**CONSULTAS FORMULADAS
LICITACIÓN 90009958
OBRAS DE REMODELACIÓN ACCESO
BALNEARIO PUNTA DE TRALCA**

De acuerdo a lo establecido en el Calendario de Actividades de Proceso de Licitación, a continuación, el Banco Central de Chile da respuesta a las consultas efectuadas por las Empresas participantes. Estas respuestas modifican o complementan las Bases de Licitación, en los casos en que corresponda.

DETALLE CANALIZACIÓN BAJO HORMIGÓN

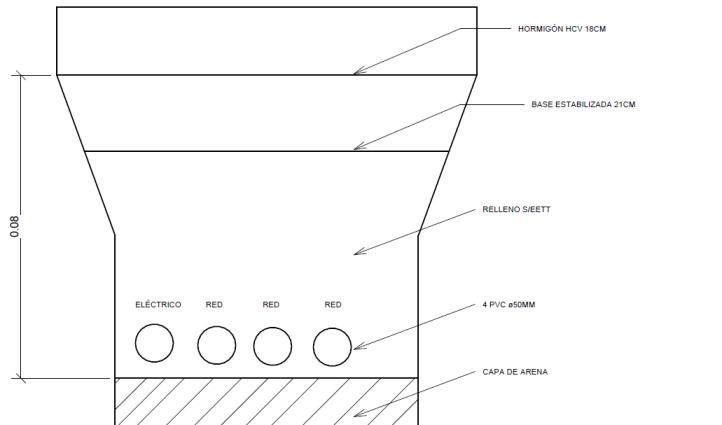
- 9 INSTALACIONES
- 9.1 OBRAS CIVILES
- 9.1.1. Zanja 80 cm bajo hormigón

Se deberá ejecutar excavación de zanja de 80 cm bajo Hormigón (hay zonas en las que es sólo tierra) para alojar ductos eléctricos, cumpliendo con las dimensiones y normativa vigente.

- Ubicación: Según trazado indicado en planos eléctricos.
- Dimensiones:
 - Profundidad: 80 cm
 - Ancho: Según diámetro de ductos y tolerancia requerida.
- Método de excavación:
 - Corte controlado del hormigón con herramientas adecuadas.
 - Retiro de escombros y material excavado.

- Cama inferior de arena:
 - Colocar 10 cm de arena fina en el fondo de la zanja para protección de los ductos.
- Instalación de ductos:
 - Ductos eléctricos de PVC o HDPE según norma NCh Elec y especificaciones del proyecto.
 - Mantener separación entre circuitos conforme a reglamento.
- Cubrimiento superior:
 - Colocar 10 cm de arena fina sobre los ductos para protección mecánica.
- Cinta de advertencia:
 - Instalar cinta de advertencia eléctrica (color rojo o según norma local) sobre la capa superior de arena.
- Relleno final:
 - Completar con material granular o material de la excavación compactado en capas, garantizando estabilidad.

Se deberá reponer toda zona de hormigón que deba ser demolida a causa de estos trabajos, esta partida incluye todo lo necesario para su ejecución.

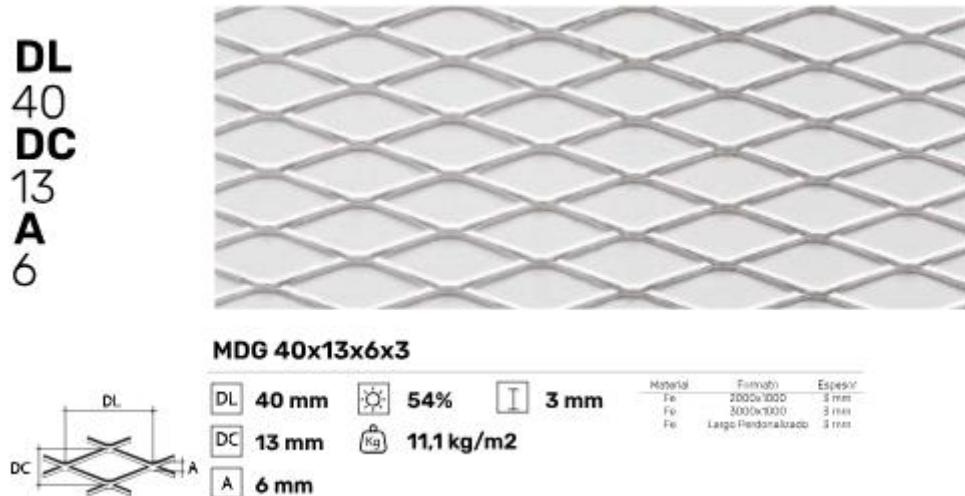
9. Se solicita definir las dimensiones del rombo para la malla de metal desplegado de 3 mm.

Respuesta: Ver imagen con dimensiones rombo

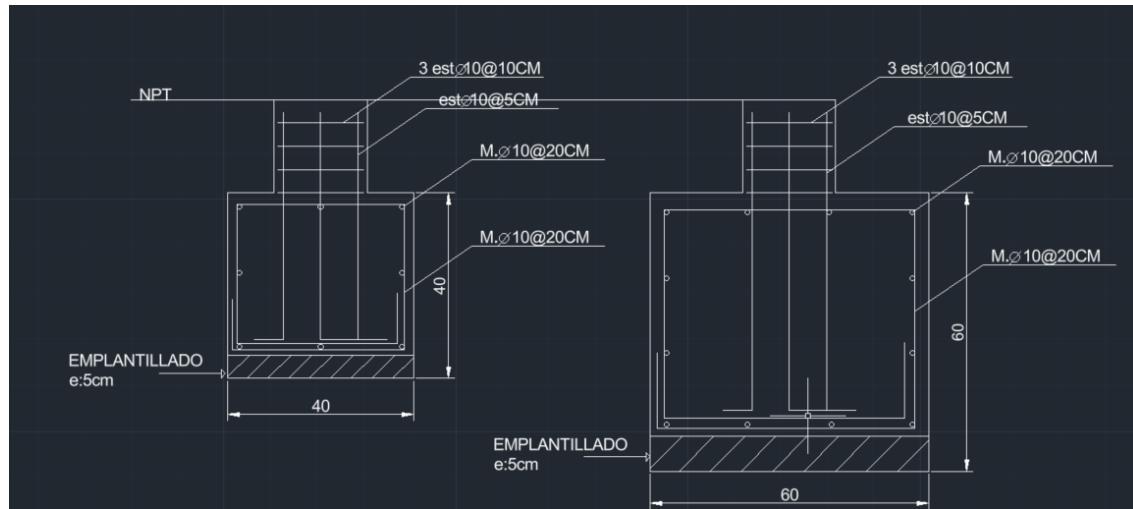
26. Todas las fundaciones son aisladas y no presentan enfierradura, se solicita confirmar. En caso contrario, especificar y enviar diseño.

Respuesta: Las fundaciones deberán ser como indica EETT de un hormigón G20 caseta 40x40x40cm y para portón 60x60x60, considerar lo siguiente:

- Emplantillado 5 cm
- Enfierradura de 10mm. Cada 20cm

Ver imagen más abajo:

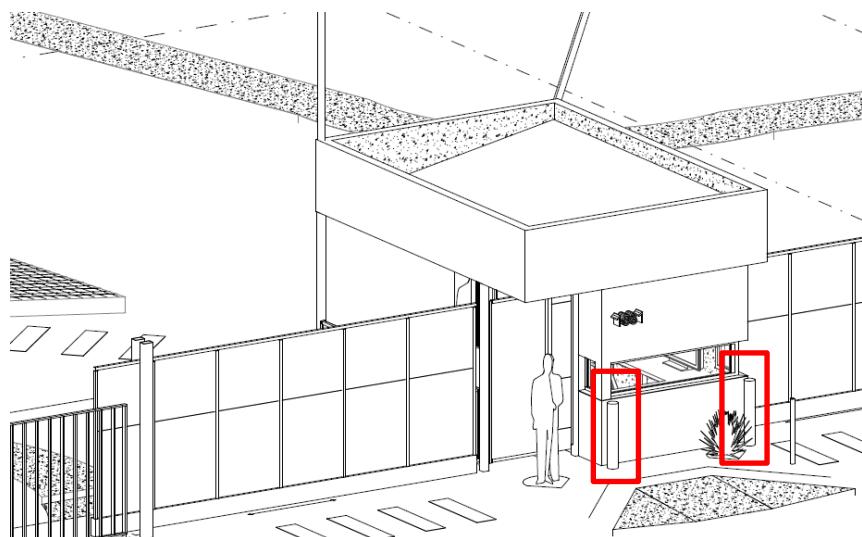
38. Se solicita ubicación de los bolardos

Respuesta :Los bolardos van en fachada de acceso ver imagen siguiente:
